Délibération n°2026-25-02/ 01 : Révision du Plan Local d'Urbanisme (PLU) – Approbation de la révision générale du Plan Local d'Urbanisme d'Ornon

RÉVISION GÉNÉRALE DU PLAN LOCAL D'URBANISME D'ORNON

Annexe des modifications apportées à la suite des avis émis
par les personnes publiques associées, à l'enquête
publique, aux remarques du commissaire enquêteur et à la
correction d'erreurs matérielles

Alpicité
Urbanisme, Paysage,
Environnement

Figure 5: Enjeux liés aux risques naturels : source : dossier - Nota : Le niveau d'enjeu au droit du Haut du Col est lui cartographié en enjeu faible Carte page 457 Rapport de présentation.

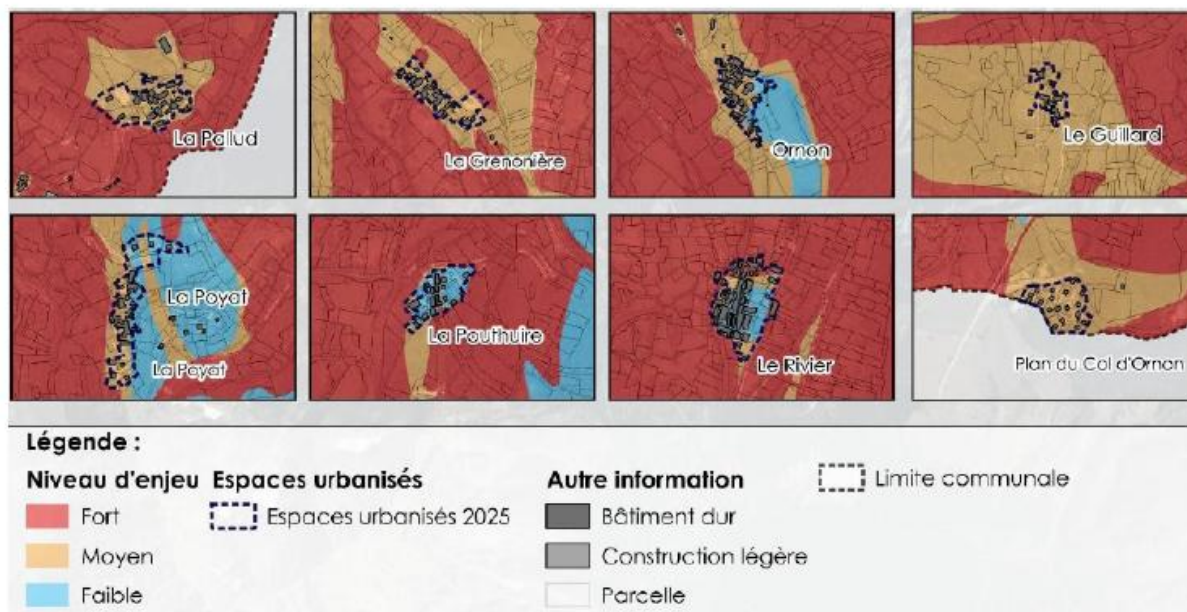
La commune est couverte par une cartographie des aléas et zonage de risques réalisé par le service de restauration des terrains de montagne (RTM) en juin 2016. Pour le Plan du Col, sur les 0,8 ha en zone AUt, seul 0,6 ha est réellement mobilisable au regard de la présence des risques naturels qui ont été pris en compte dans l'aménagement de la zone. La hausse de fréquentation induite par le projet dans les secteurs occupés par le Stecal et ses environs, justifie d'étendre l'analyse de risques à ce périmètre.

L'Autorité environnementale recommande de compléter l'analyse des risques naturels existant sur les secteurs du Stecal et de ses environs.

Le RTM indique qu'il n'y a aucun aléa naturel sur la zone Nse. C'est une bute topographique. Cela sera indiqué dans le rapport de présentation.
